スーパーlumineX 48Wについて ルーメン数の表記変更をいたします

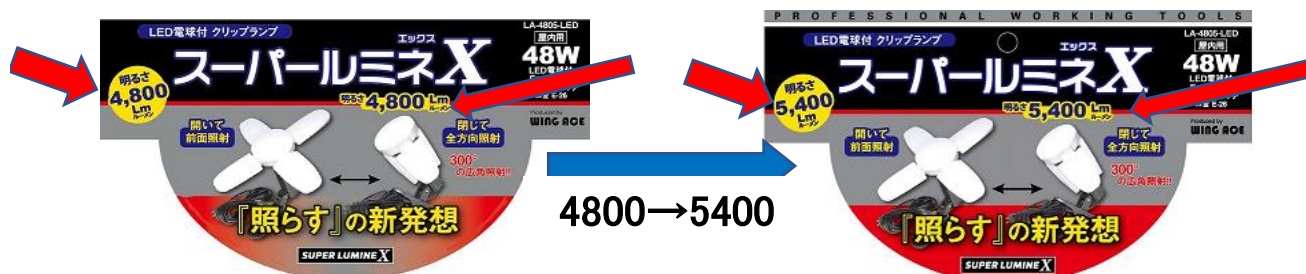
今年3月以降より出荷しているスーパーlumineX48につきましては5500lm前後まで明るさが増しております。

現在の表記と現物の明るさの整合性を図るため、誤差を考慮し表記を5400lmへ変更いたします。

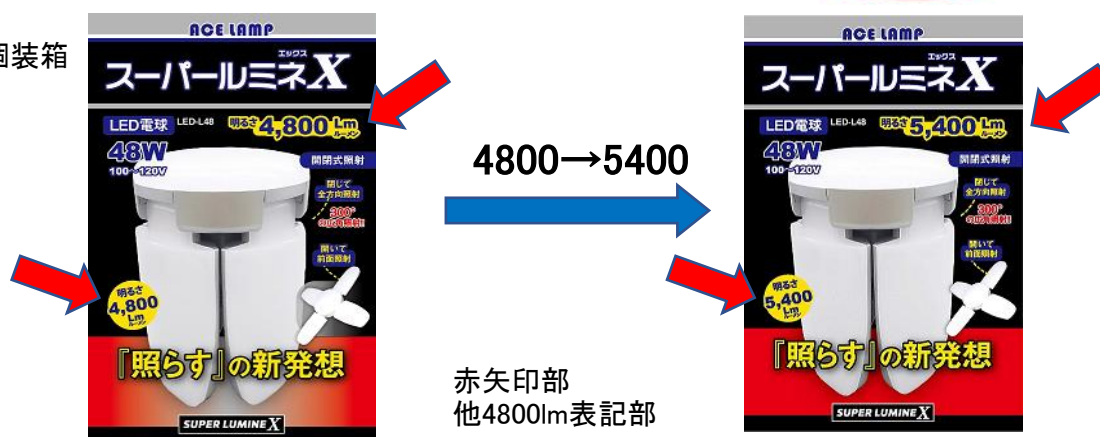
現在の製品は4800lmと表記しておりますが5400lmへ表記の変更をいたします。

現在在庫の製品につきましては4800lm表記となっておりますが、次回弊社に入庫する製品より

5400lm表記となります。弊社からの出荷も順次5400lmへと切り替わってまいります。

尚、クリップ本体、電球そのものにはルーメン数の表記はございません。
